改善箇所説明図

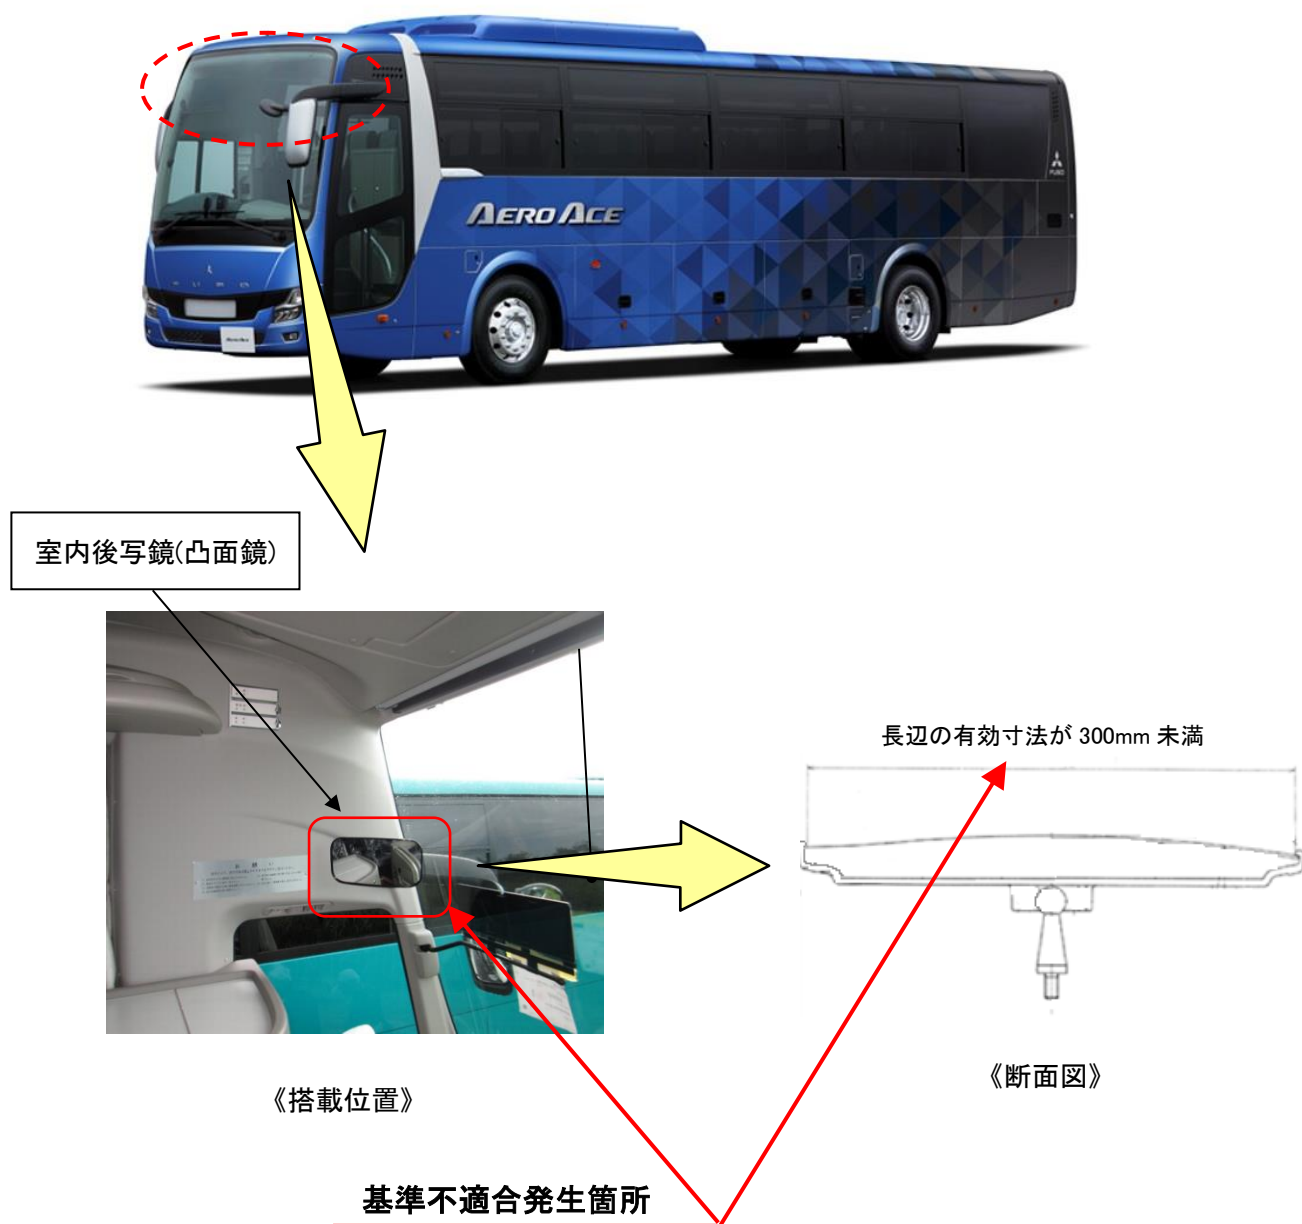
室内後写鏡(凸面鏡)において、設計検討不足のため、有効寸法 300mm 未満のものがある。
そのため、ワンマンバス構造要件に抵触するおそれがある。

全車両、有効寸法が法規に適合した室内後写鏡(凸面鏡)に交換する。
